## Tillägg till installationsanvisningar

*Gummiplogg "svant"*

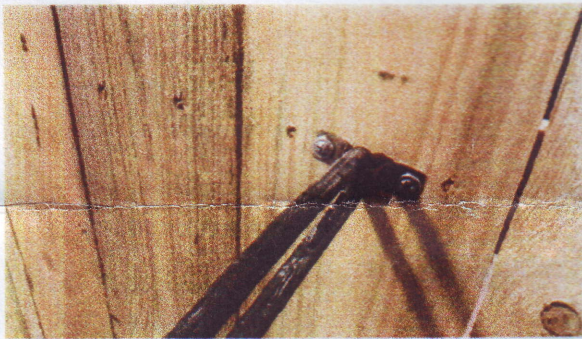
Ibland har det uppstått vibrationsljud i husets stomme och vi har därför ändrat upphängningen och infästningen av stosen.

I fläkten är det nu fäst en gummistropp i vilken fläkten hänger. För uppfästning av gummistroppen finns två alternativ: att använda den rostfria klammern vilket rekommenderas om avståndet stämmer, alternativt en gummirem som träs genom gummistroppen. Remmen skall spännas så att fläkten hänger vågrätt. I stosen sitter nu gummigenomföringar i skruvhålen för att minska överföringen av vibrationer till skruven. Spänn inte skruven för hårt eftersom mer vibrationer överförs då. Om vibrationsljud ändå uppstår kan ni prova att flytta
